リサイクル燃料備蓄センター設工認
設2-補-014-03改1
2022年7月25日

リサイクル燃料備蓄センター
設計及び工事の計画の変更認可申請書
(補足説明資料)

仮想的大規模津波に対する
使用済燃料貯蔵建屋の影響評価

リサイクル燃料貯蔵株式会社

図1 外壁・柱の検討位置

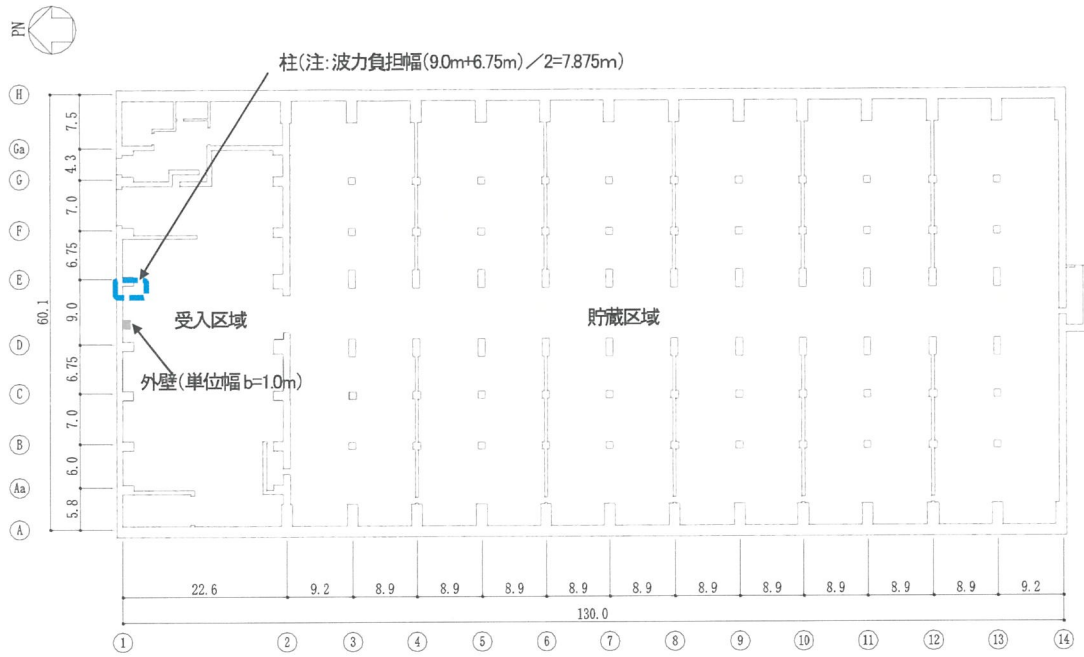
資料の修正点

No.	pp.	修正点
1	-	柱の検討を追加

貯蔵建屋のうち受入れ区域の北側外壁の津波による波力と外壁の耐力の比較を行うため、簡易的な線形計算による外壁応力を算定し、外壁の耐力との比較および柱の耐力の検討を行う。

柱の算定にあたっては、図1に示すように、E通りの柱を対象に検討を実施している。モデル化は外壁同様両端固定の梁モデルとして応力の算定を行った。

図1 柱の波力負担幅

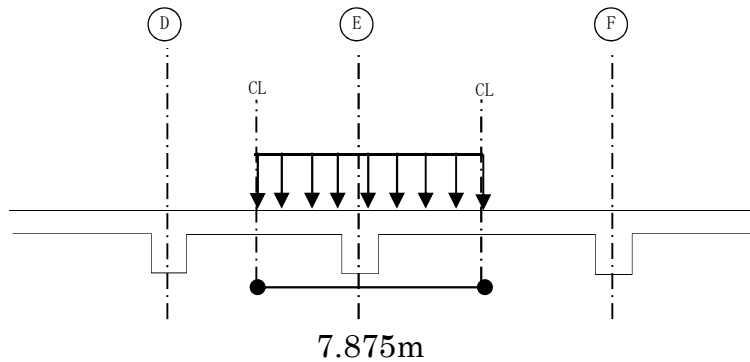
現状の計算では津波波力の算定は、図1に示すように幅 7.875m で計算を行っている。

一方、柱の寸法は、表1に示すような値であり柱単独の応力は柱の寸法と上記波力負担幅の比率となる。その値は表2の通りとなる。

求めた比率を用いて津波波力による応力と耐力の比を補正すると以下のとおりである。

受入れ区域の壁の配置

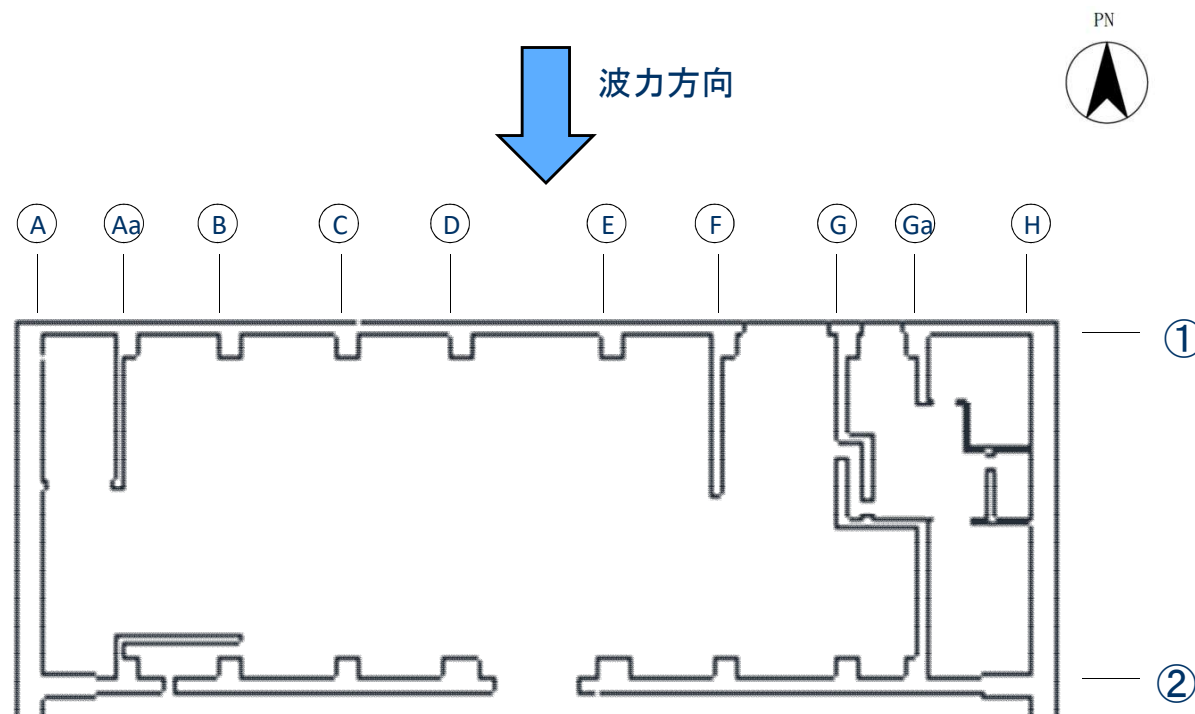
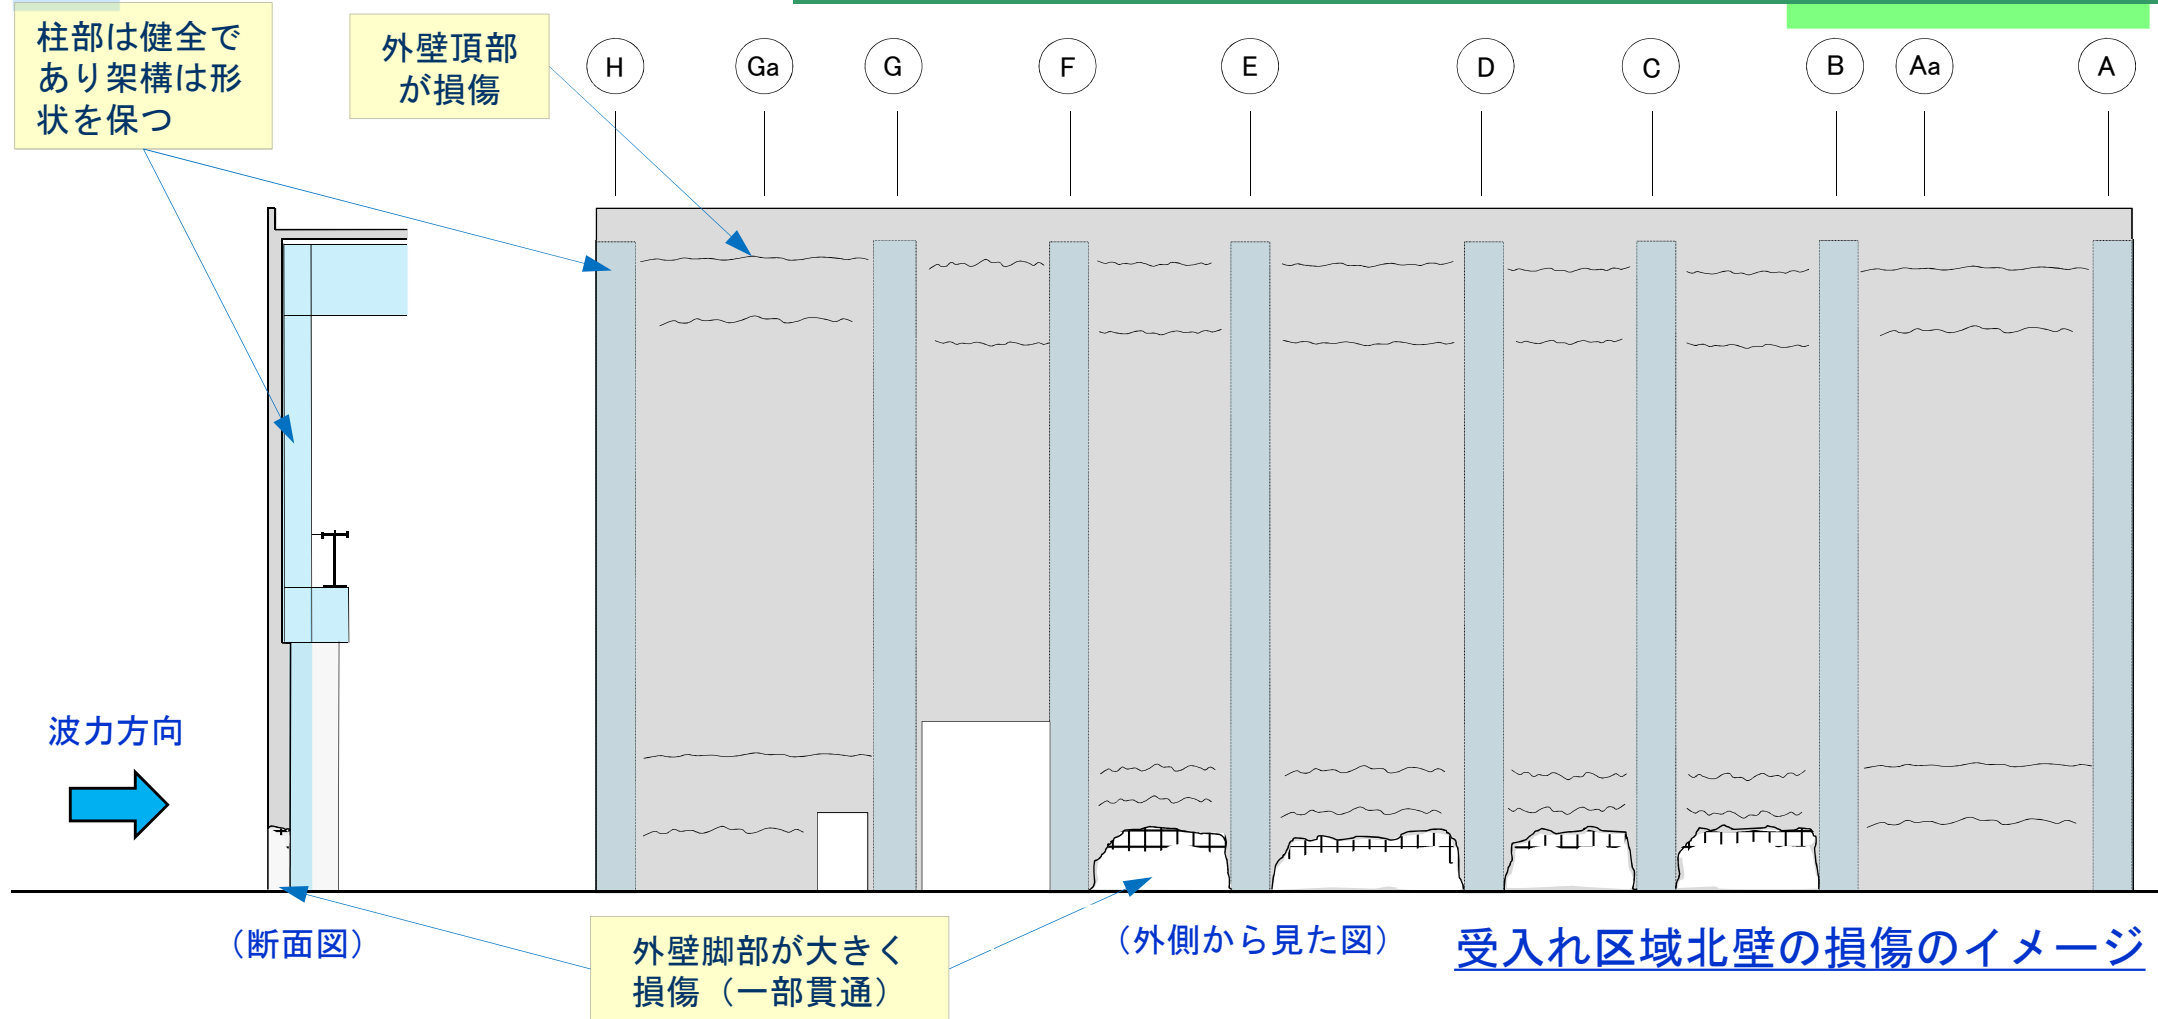
(コメント) 仮想的な大規模津波が到達したときの受入れ区域の損傷の程度について説明すること。

外壁(右図①通り)の損傷の程度

- ・ A通り～Aa通り及びF通り～H通りについては、外壁に直交する控え壁が存在することから、損傷の程度は低いと考えられる。
- ・ Aa通り～F通りは上記のような控え壁を有しないことから、面外方向の変形抑制効果が少ない。

- 損傷程度が高い部位は、壁中央部のAa通り～F通りの間と考えられる。
- 外壁が波力を受ける場合と柱が単独で波力を受ける際の北側外壁中央部の壁及び柱の応力を計算する。計算にあたっての考え方は以下のとおりである。

- ✓ 外壁及び柱の加わる波圧の算定に当たっては、浸水深7mに水深係数3を考慮する。
- ✓ 応力の算出は、外壁及び柱を梁モデルに置換して両端固定として算出する。
- ✓ 許容限界は日本建築学会「原子力施設鉄筋コンクリート構造計算規準」及び「鋼構造塑性設計指針」に示される終局の許容限界を用いる。

津波の流向のイメージ

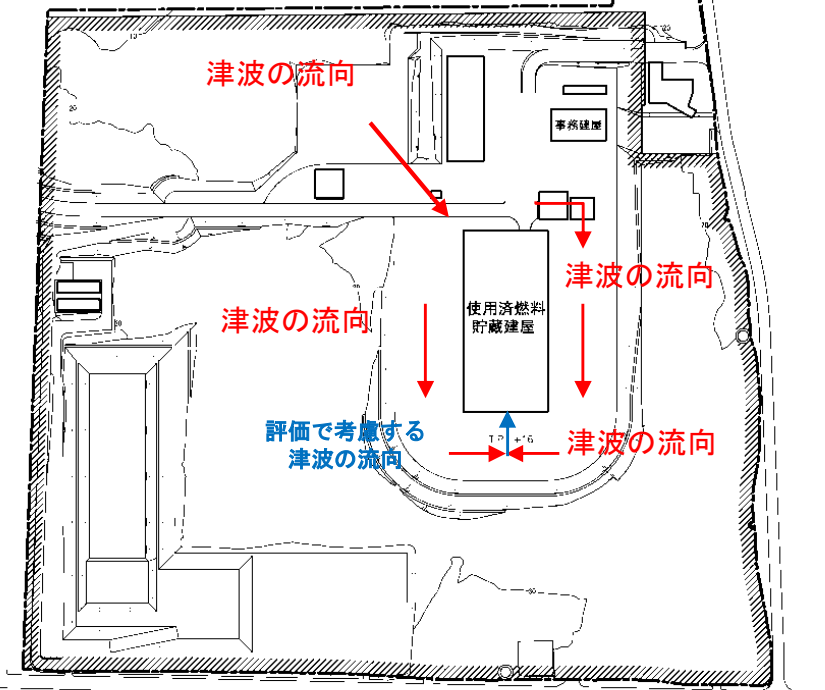
(コメント) 津波波圧及び津波に伴う漂流物の建屋への衝突に係る評価の妥当性について説明すること。

- ✓ 貯蔵建屋受入れ区域の北側の外壁については、津波による波圧が直接作用するが、当該区域は損傷するとしている。
- ✓ 貯蔵建屋の西側の外壁については、津波による波圧が直接作用するが、壁厚が最も厚く、強度が高い構造となっている。
- ✓ 貯蔵建屋の東側の外壁については、津波による波圧が直接作用することはないが、西側同様に壁厚が最も厚く、強度が高い構造となっている。
- ✓ 貯蔵建屋の南側の外壁については、津波による波圧が直接作用することはないが、西側及び東側の外壁に比べて壁厚が薄く、強度が低い構造となっている。

上記を踏まえ、保守的な評価を行うために、南側の外壁に対して波圧が正面から直接作用するとして評価を行っている。

- ✓ 漂流物による衝突荷重を算定する評価式については、FEMA(2012・2019)、道路橋示方書(2002)、松富ほか(1999)、有川ほか(2010)があるが、漂流状態に加えて滑動状態も評価可能なFEMAを用いている。また、上記の保守的な評価を行っていることから、これらの評価方式の中で中間的な値を導出するFEMAを採用している。

- ✓ 津波漂流物衝突評価部位近傍での津波の流向はほぼ外壁面と平行であり津波漂流物の移動方向もこれに支配されるのに対し、評価上津波漂流物が外壁面に垂直に衝突することを想定しているため、荷重評価式による荷重差を踏まえても保守的な評価となっている。評価の結果、津波波圧及び津波に伴う漂流物の衝突荷重に対して南側の外壁が損傷しないことを確認した。
